## Wettbewerb für eine Muttergotteskirche in Solothurn

### Aus dem Bericht des Preisgerichtes

1. Preis (1500 Fr.), Entwurf von  
Arch. JOSEF SCHÜTZ, Zürich

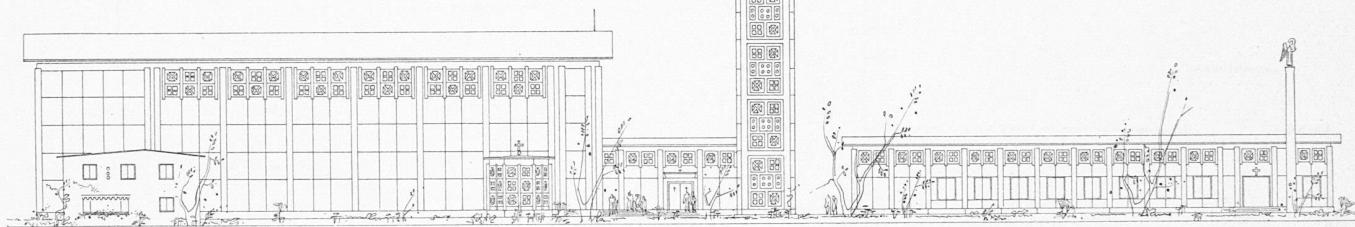
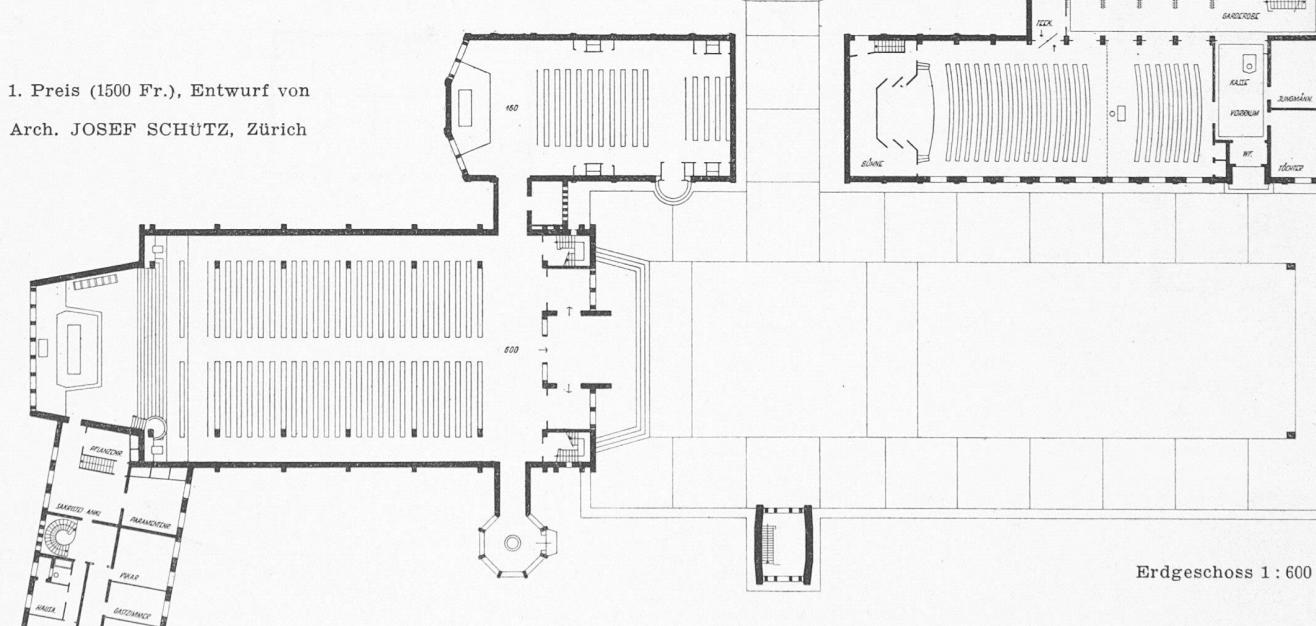
Der durch die bestehende Bebauung längs der Bourbaki-strasse geschaffene architektonische Raum wird von der neuen Kirchenanlage in überzeugender Weise aufgenommen und durch die Kirche selbst abgeschlossen. Die erstrebte Verbindung mit dem projektierten Schulhaus durch eine Grünanlage ist wohl überlegt, der monumentale Vorplatz aber etwas zu aufwendig.

Der Abstand zwischen Kapelle und Saalbau ist zu gering. Die unmotivierte Lage des Pflanzenraumes beeinträchtigt die gute Verbindung Sakristei — Chor. Die Anordnung des Ministrantenraumes im Erdgeschoss ist unzulässig. Die Trennung der Orgel in zwei Teile, die Glasfront der Eingangswand flankierend, ist nachteilig.

Die Mittelgänge im Pfarrhaus sind ohne Licht und Luft. Die winklige und schlauchartige Anordnung von Zugang und Garderobe des Pfarreisaales ist unbefriedigend. Es führen drei Eingangssäulen in den kleinen und nur eine in den grossen Saal.

Die Baukörper sind gut gegeneinander abgewogen. Die fein empfundene architektonische Behandlung der Fassaden erstreckt

sich konsequent auf alle Bauteile. Abgesehen von der etwas unruhig wirkenden Kassettendecke besticht der Innenraum durch seine ausgesprochen sakrale Haltung. Kubikinhalt 20 681 m<sup>3</sup>.

2. Preis (1200 Fr.), Entwurf von  
Arch. HERMANN BAUR,  
Basel

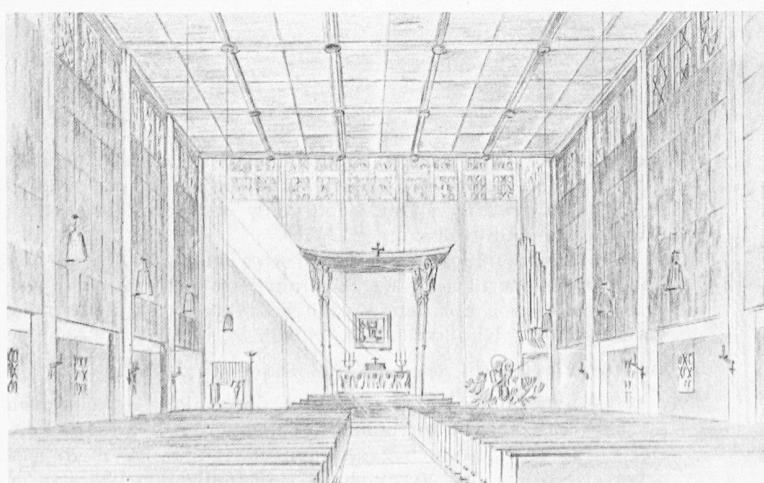
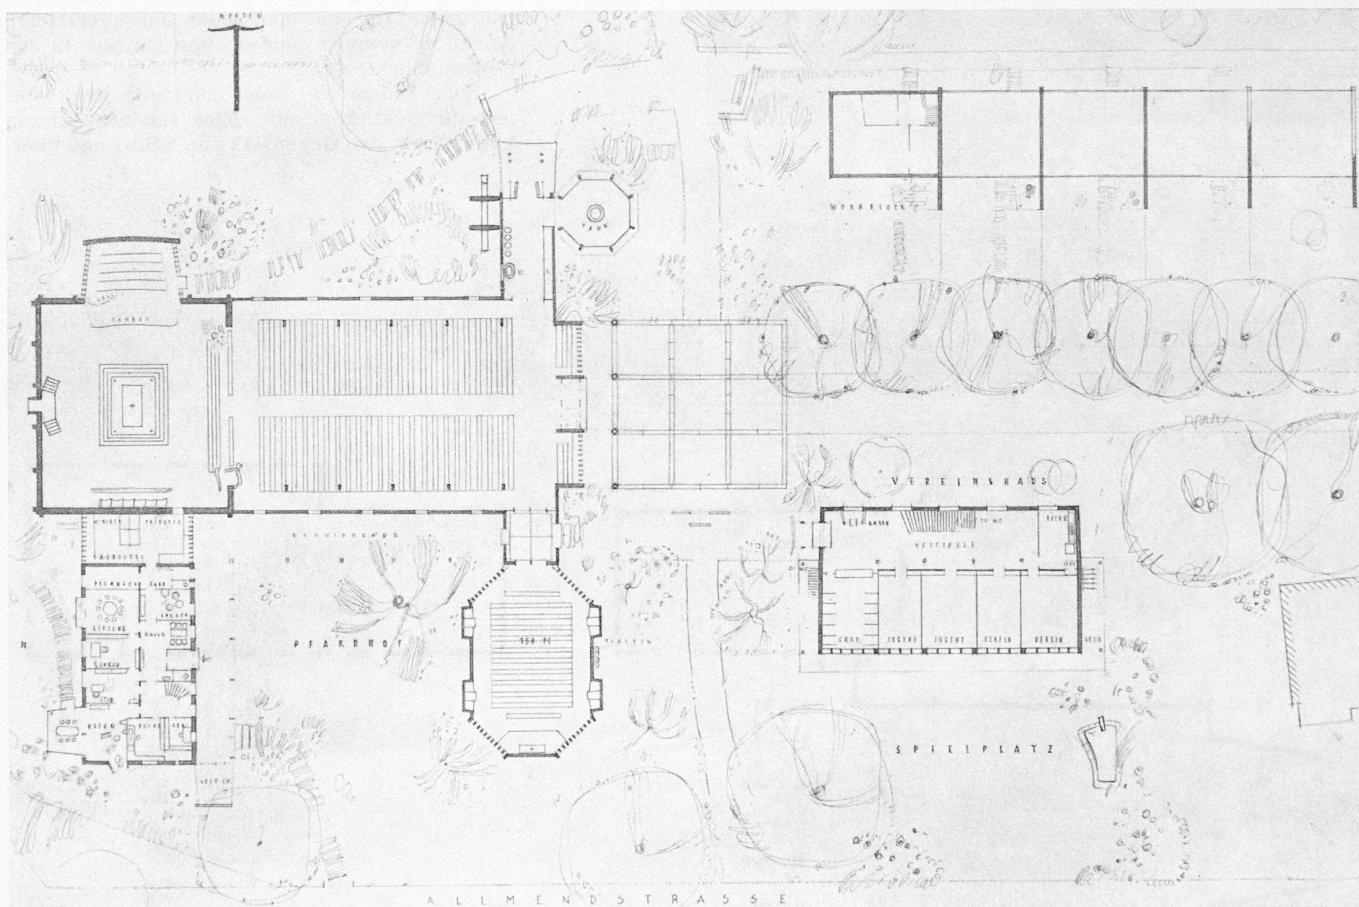
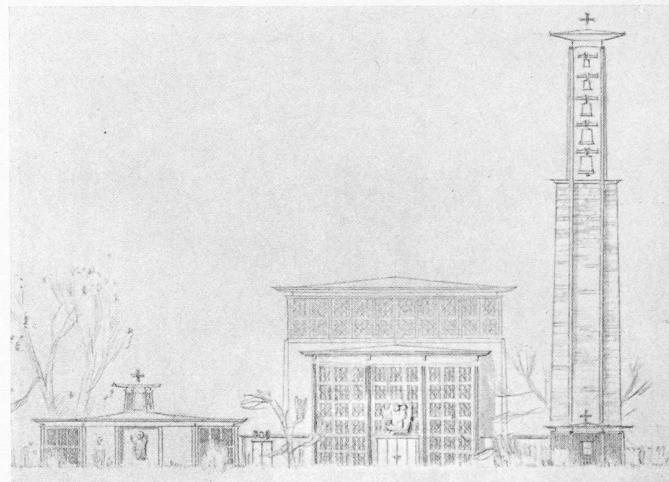
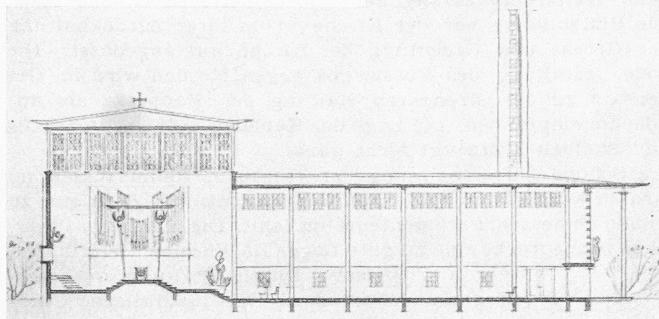
Die Situierung der Baukörper in bezug auf die räumliche Weiterentwicklung der Bourbakistrasse ist sehr gut. Die Platzbildung vor der Kirche ist in ihrer Zurückhaltung der Grösse und Bedeutung der Kirche gut angepasst. Die freie Gestaltung des Fussweges gegen Norden wird im Gegensatz zu der strengeren Haltung der Hauptaxe als angenehm empfunden. Die Lage der Kapelle zwischen Pfarrhaus und Saalbau überzeugt nicht ganz.

Schöne Differenzierung der einzelnen Raumgrössen im Grundriss. Sängerempore mit Orgel zu niedrig, Sakristei zu knapp bemessen, Paramentenraum fehlt. Die Küche im Pfarrhaus beansprucht eine zu gute Lage. Im einzelnen feinfühlige, sehr künstlerische Durchgestaltung der Baukörper und Fassaden. Der quadratische Chorbaus mit dem Emporenanbau wirkt nach aussen im Verhältnis zum Schiff zu hart und zu schwer. Die vielen, im einzelnen schön durchgebildeten Anbauten bringen eine gewisse Unruhe in den Gesamtaспект.

Der Innenraum weist originelle baukünstlerische Qualitäten auf. Eine schöne Wirkung kann durch den Gegensatz von Schiff und über-

höhem Chor mit seinem umgehenden Lichteinfall erzielt werden. Die Fenster des Schiffes und diejenigen des Chores sind zu gleichwertig. Der Uebergang der Schiffdecke zum Chor ist zu unmittelbar.

Bei aller Virtuosität des Projektes ist die Auflockerung und Differenzierung bis zur Uneinheitlichkeit getrieben, was in diesem Masse mit dem kirchlichen Charakter nicht mehr vereinbar ist. Kubikinhalt 14 710 m<sup>3</sup>.

3. Preis (800 Fr.) Entwurf von  
Arch. OTTO SPERISEN,  
Solothurn.

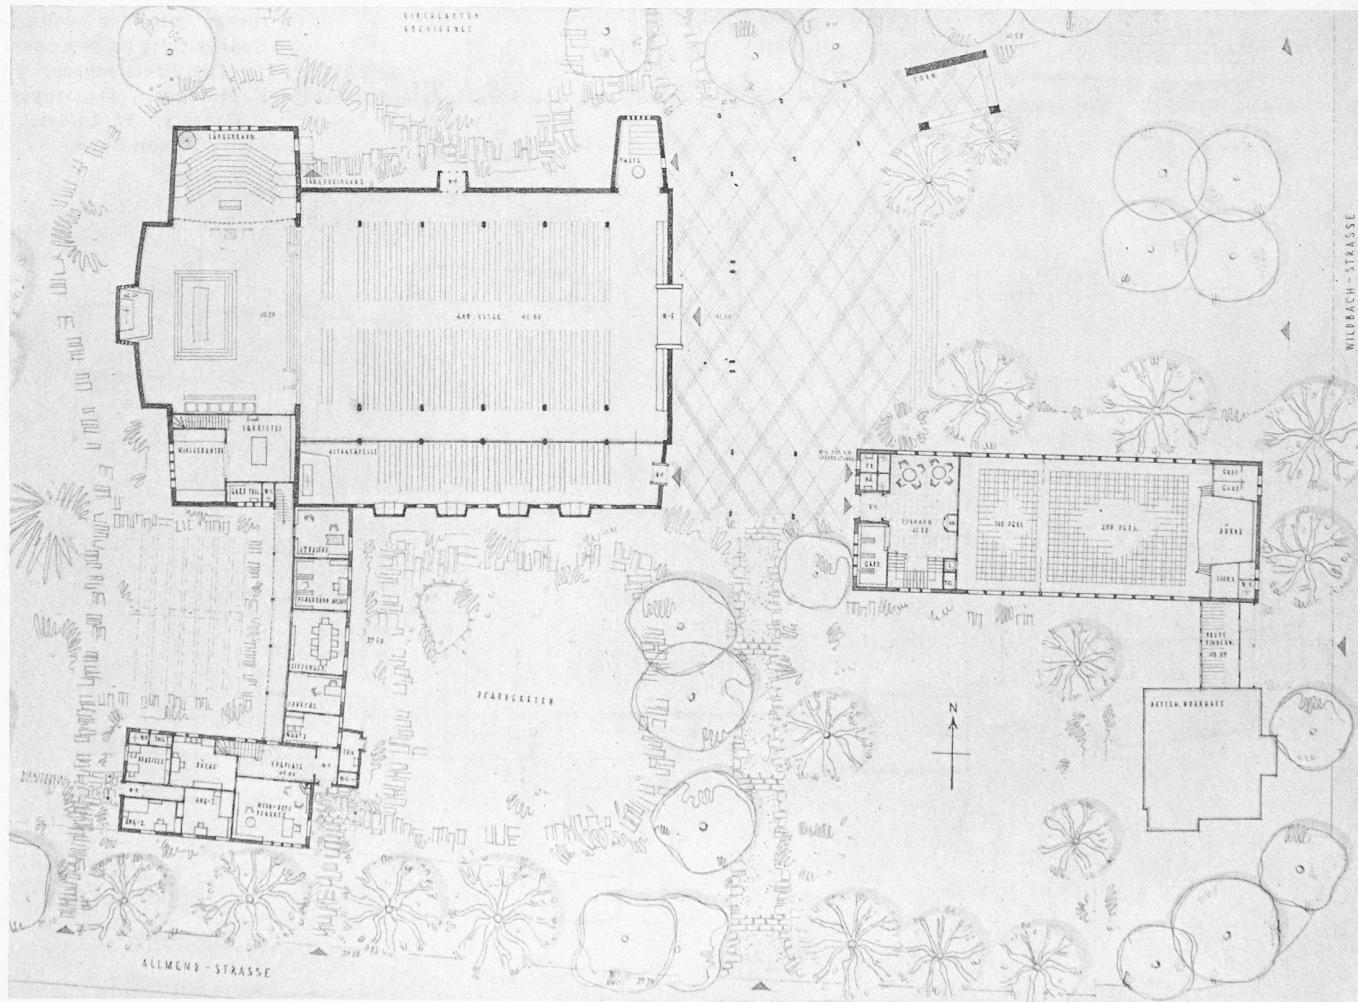
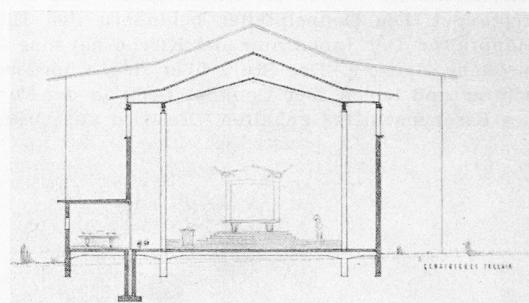
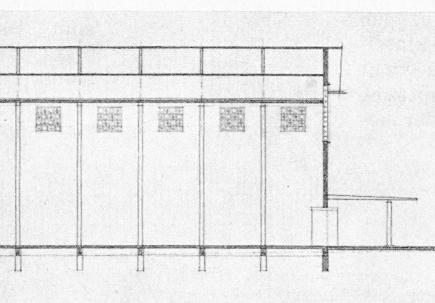
Die an sich schöne Disposition der Anlage erweist sich als zu wenig von den örtlichen Gegebenheiten aus entwickelt. Der Vorplatz öffnet sich gegen den unbefriedigenden Aspekt privater Bauten. Das Vereinshaus riegelt die Bourbakistrasse

ab und überschneidet von der Allmendstrasse her die Hauptfassade der Kirche. Auch erscheint der Kirchenvorplatz zu reichlich dimensioniert. Grundrissliche Mängel liegen im Eingang zur Taufkapelle, in der zu lang gestreckten Seitenkapelle und deren komplizierter Mechanik der versenkbaren Glaswände. Trotz diesem Aufwand bleibt die Einbeziehbarkeit zum eigentlichen Kirchenraum der vielen

Säulen wegen von relativem Wert. Die Sakristei ist nur indirekt belichtet und besonnt.

Im Vereinshaus sind Garderobe und Zugänglichkeit des hinteren Saalteiles ungelöst. Beim Pfarrhaus werden die hauptsächlichsten Amtsräume nur über den Vorplatz des Wohnteils zugänglich. Dennoch zeigt das Projekt, besonders in der Gestaltung der Baukörper von Kirche und Pfarrhaus, reizvolle Beziehungen. Besondere Qualitäten zeigt der gut proportionierte Innenraum. Seine schöne Einfachheit und Geschlossenheit hat echt sakralen Gehalt. Kubikinhalt 24 060 m<sup>3</sup>.

4. Preis (500 Fr.). Querschnitt 1:700.  
Unten Südansicht und Erdgeschoss-Grundrisse 1:700.  
Entwurf von Arch. WERNER STUDER, Feldbrunnen

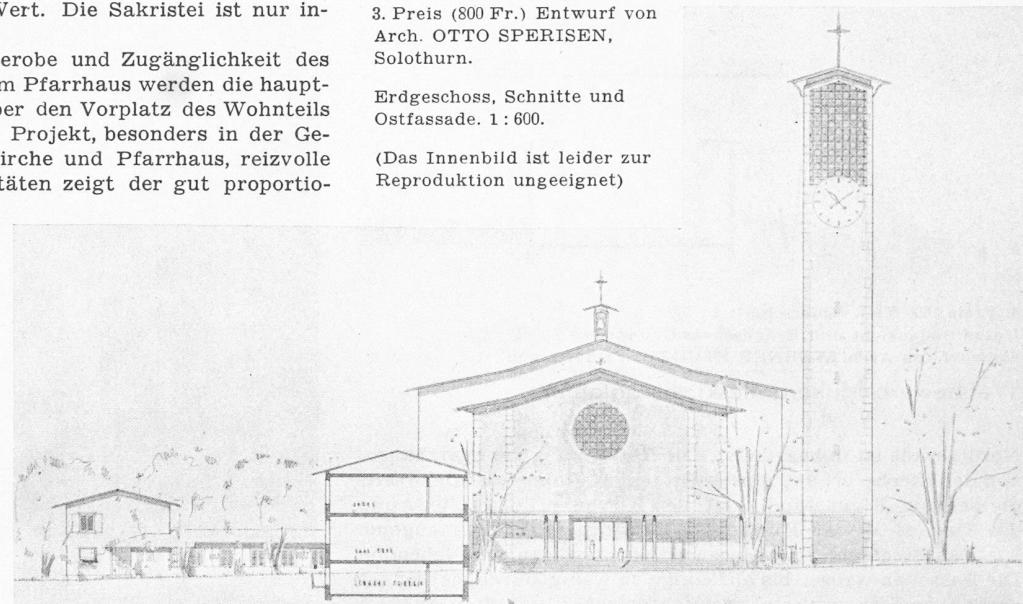
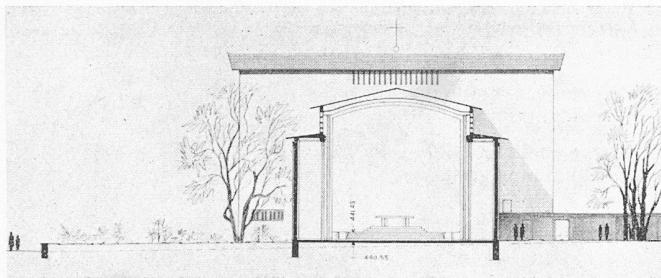
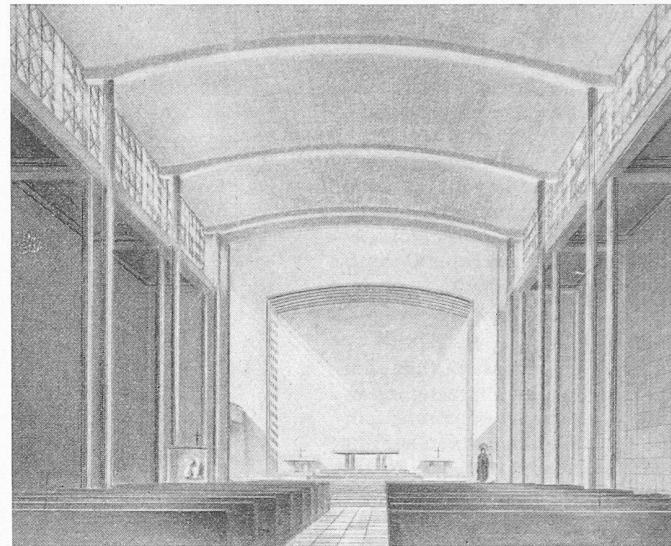
Die Gesamtanlage fügt sich organisch und überzeugend in die bestehende Bebauung ein und stellt in den Axen sowohl der Allmend- wie der Bourbakistrasse eine sehr reizvolle Dominante dar. Die architektonische Fassung und Ueberdimensionierung des Platzes vor dem Nebenausgang der

Nordfassade ist unbegründet. Die Abtrennung des Pfarrhauses von der Kirche erhöht einerseits dessen Wohnwert, andererseits die sakrale Eigenständigkeit der Kirche. Die Angliederung des Turmes an das Kirchenschiff wirkt nicht überzeugend.

Das Spiel der Baumassen ist ausgewogen und lebendig. Die Fassaden weisen bis auf einige zu wenig durchgearbeitete Stellen bemerkenswerte architektonische Qualitäten auf. Im Kircheninnern werden die Altäre hinter dem Hauptaltar beantwortet. Die Doppelpfeiler behindern den Blick auf den Hauptaltar. Der Innenraum der Kirche hat eine kalte klassizistische Haltung. Der Sturz über dem Chorabschluss wirkt schwer und leblos. Der Chor ist nicht in der Formensprache des Kirchenschiffes gehalten. Es wird aus Gründen der ho-

mogenen akustischen Wirkung beanstandet, dass Sänger und Orgel nicht auf der gleichen Chorseite angeordnet sind. Beim Gemeindesaal ist der Vorplatz beim Treppenaustritt zu eng. Kubikinhalt 25 080 m<sup>3</sup>.
